表 A.0.3 监理通知单 ★

工程名称：宾阳县渔光一体一期苏关塘 60MW 光伏发电项目

编号：BYXM-TZD-SGT-025

事由：关于二标段 20#方阵组件安装存在的问题通知

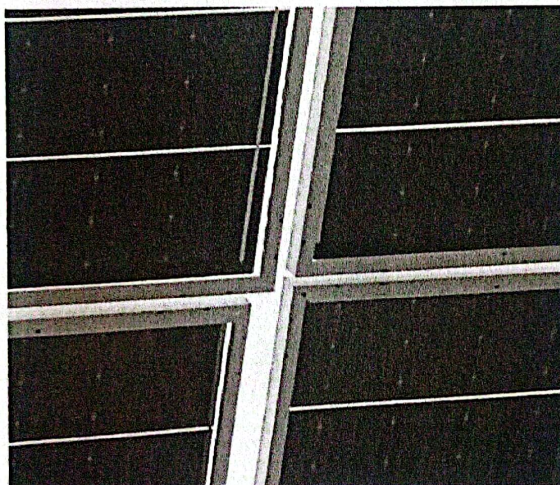
2022 年 03 月 12 日经监理项目部人员巡视检查发现，20 区少数组件安装不符合规范要求，整组组件间隔缝隙距离不一致，导致组件边缘不在一条直线上。

要求施工单位立即安排人员进行整改。限期 2 日内整改完成，否则将按照业主考核制度进行罚款。

- 1、已完成 20 区少数组件安装不符合规范要求，整组组件间隔缝隙距离不一致，导致组件边缘不在一条直线上的整改工作；

复查，已整改完成。
